DETERMINAZIONE DEL DIRIGENTE SERVIZIO VIA E VINCA 5 luglio 2021, n. 285

[ID\_VIA\_513] D.lgs. n. 152/2006 e ss. mm. ii. – **Provvedimento Autorizzatorio Unico Regionale relativo ad un impianto di produzione di energia elettrica da fonte eolica di potenza complessiva pari a 29,4 MWe da realizzare nel Comune di Santeramo in Colle (BA) (opera principale) e Comune di Matera (opere di connessione alla RTN).**

**Parere espresso nella seduta del 24/03/2021 - Parere Finale**

**Oggetto:** Impianto eolico da 29,4 MWp da realizzarsi nel Comune di Santeramo in Colle e opere di connessione nel Comune di Matera

**Figura-1: Inquadramento su CTR delle opere di Connessione, S.1 - En.It Santeramo - Studio Impatto Ambientale, pg.47 di 168**

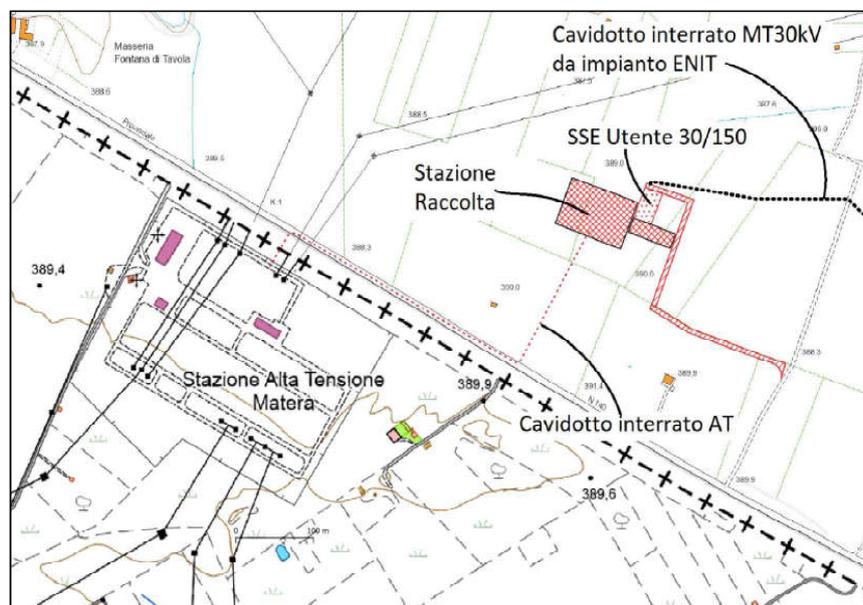
A tal proposito, si evidenzia che vi sono state delle modifiche riguardo alla progettazione della sottostazione elettrica utente in quanto il preventivo di connessione prevede, per il collegamento alla RTN, la condivisione di uno stesso stallo, presso la Stazione Elettrica Terna denominata "Matera", con gli impianti di produzione di altri proponenti.

- l’impatto sul paesaggio e sull’ambiente potrebbero non essere quelli descritti dal proponente, poiché in carenza del benessere di TERNA sul progetto di connessione alla rete nazionale, come previsto dal vigente Codice di Rete, la configurazione attualmente prospettata di allaccio alla RTN potrebbe subire modifiche sostanziali, con conseguenti variazioni del tracciato del cavidotto e del posizionamento della cabina utente;
